COMUNE DI BELLANO (LC)
PROGETTO ESECUTIVO - LAVORI DI RESTAURO E RISANAMENTO
CONSERVATIVO DELL'EX CHIESA DI S.NICOLAO A BELLANO (LC)

codice elaborato: DOC.02 - S01
oggetto: Elaborati relativi allo stato di progetto INTERVENTI DI REALIZZAZIONE SOLAIO Progetto strutturale Elaborato grafico
disciplina: Progetto strutturale
tipo elaborato: Elaborato grafico
formato elaborato: A1
scala: 1:50

REF. AUTORIZZAZIONE AI SENSI DELL'ART. 21 E PARERE AI SENSI DELL'ART. 146 DEL DLGS 22 GENNAIO 2004, N. 42
SOPRINTENDENZA ARCHEOLOGICA, BELLE ARTI E PAESAGGIO
COMO, LEGNANO, MONZA E BRIANZA, PAVIA, SONDRIO E VARESE
REF. NOTA PROT. N. 5099 DEL 19/04/2023

codice elaborato: DOC.02 - S02

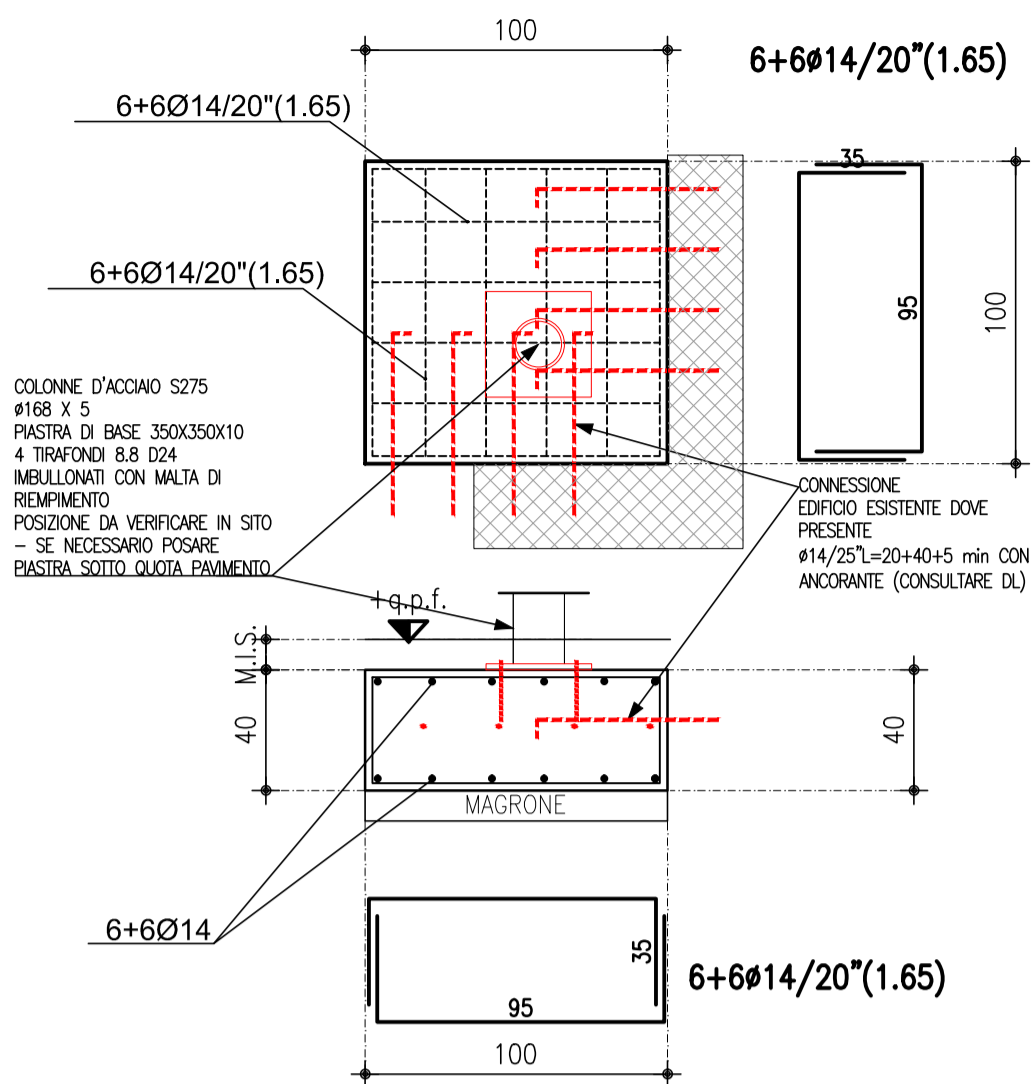
- si conferma quanto richiesto in merito al tirante dell'arco da realizzare esternamente all'arco stesso riducendo le perforazioni;

A fronte della mancata autorizzazione all'incatenamento dell'arco mediante perforazione centrata, si prevede nel progetto esecutivo di non incatenare l'arco dell'abside.

Si suggerisce alla committenza di mantenere monitorato nel modo più opportuno le fessure della volta a crociera e dell'arco dell'abside dove non viene realizzato l'incatenamento e qualora si rilevassero dei dissesti di valutare la situazione statica.

Si specifica che non si ritiene opportuno procedere con un progetto che prevede le due catene adiacenti all'arco per le seguenti motivazioni:

- In aderenza all'arco, da un lato, vi è la presenza di una volta a crociera con una lesena che non consente l'incatenamento ravvicinato all'arco stesso;
- L'installazione di incatenamenti decentrati e asimmetrici, o comunque non perfettamente in asse all'arco, potrebbe determinare degli sforzi eccentrici sulle murature, anche in relazione ai cicli di variazione termica stagionale con pericoli di fessure potenzialmente non simmetriche, che potrebbero portare alla formazione di stati di sforzo insopportabili;
- Infine, essendo la catena libera, e non posata su un solaio, al fine di essere efficace richiederebbe un pre tiro, che potrebbe riportare una risultante sull'arco non in asse con l'arco stesso oggetto di incatenamento e quindi potenzialmente sfavorevole.

L'ipotesi di progetto definitiva, si basa sul vincolo di incaricare d'ufficio specializzate del settore come già fatto in passato in molti interventi analoghi su edifici storici (alla base del loro curriculum), con perforazione lungo lo sviluppo dell'elemento murario affacciato oggetto di incatenamento.

Si propongono di seguito alcune foto di dettaglio dell'arco oggetto di valutazione nelle quali si rileva la presenza della volta con lesene in aderenza all'arco.
